PERMIS DE CONSTRUIRE
DELIVRE PAR LE MAIRE AU NOM DE LA COMMUNE

DESCRIPTION DE LA DEMANDE		Référence dossier
Demande déposée le 30/11/2022	Avis de dépôt affiché en mairie le 01/12/2022	N° PC 62893 22 00040
Par :	Monsieur ULIVI Simon Monsieur ULIVI Lucas	Surface de plancher créée : 210,84 m ²
Demeurant à :	9 résidence Les Sapins 62360 LA CAPELLE LES BOULOGNE 32 rue Le Corbusier 92100 BOULOGNE-BILLANCOURT	
Pour :	Construction de 2 maisons individuelles destinées à la location	
Sur un terrain sis à :	28 rue Louis Blériot 62930 WIMEREUX

pour Construction de 2 maisons individuelles destinées à la location
sur un terrain situé 28 rue Louis Blériot 62930 WIMEREUX

Réseau AEP

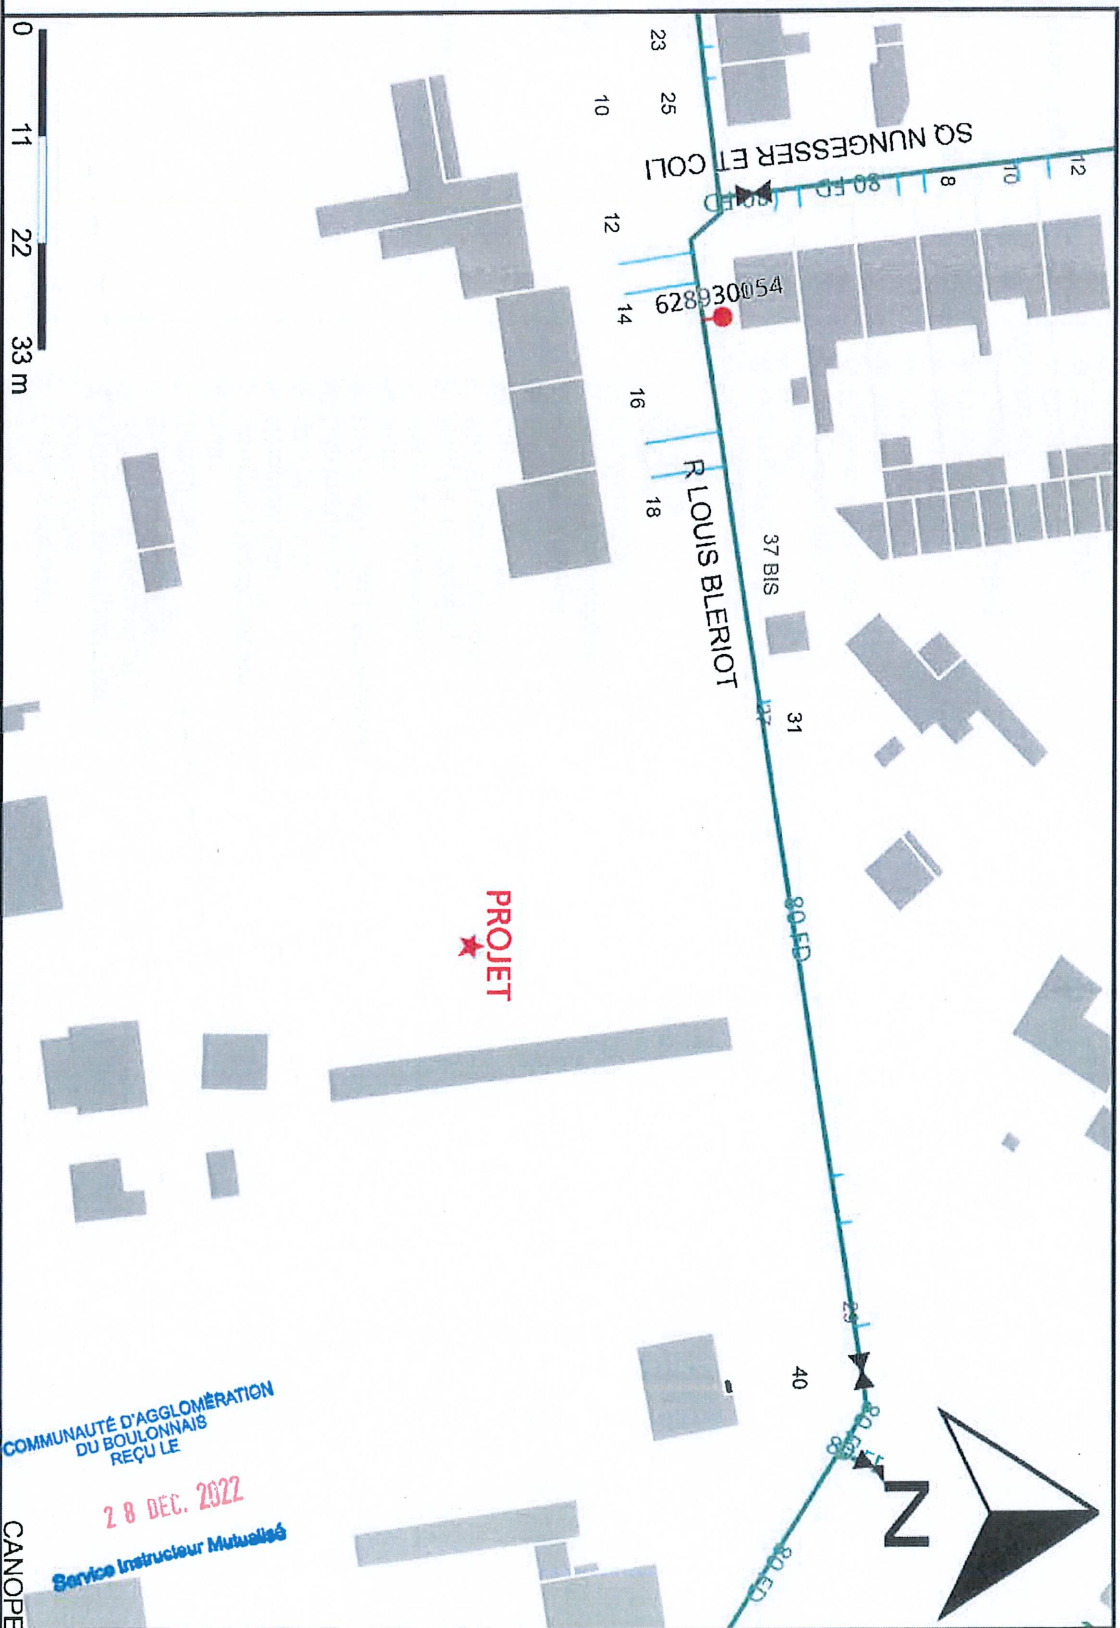
- Le réseau public d'Eau Potable \varnothing 80 mm présent dans la rue couvre la parcelle et répond aux besoins domestiques en eau du projet. La pression statique est de l'ordre de 2,9 bars.
- Il existe une prise accessoire à moins de 200 m de la parcelle. Cependant, seuls les pompiers sont habilités à valider la protection du projet contre l'incendie en fonction de l'état de couverture existant.
- Le réseau public d'assainissement de type séparatif Eaux Usées \varnothing 200 mm présent dans la rue couvre la parcelle et répondent aux besoins du projet.
- Conformément à l'arrêté en vigueur, les Eaux Pluviales seront infiltrées à la parcelle, sauf en cas d'incapacité technique à démontrer par le demandeur auprès des services compétents de la collectivité.
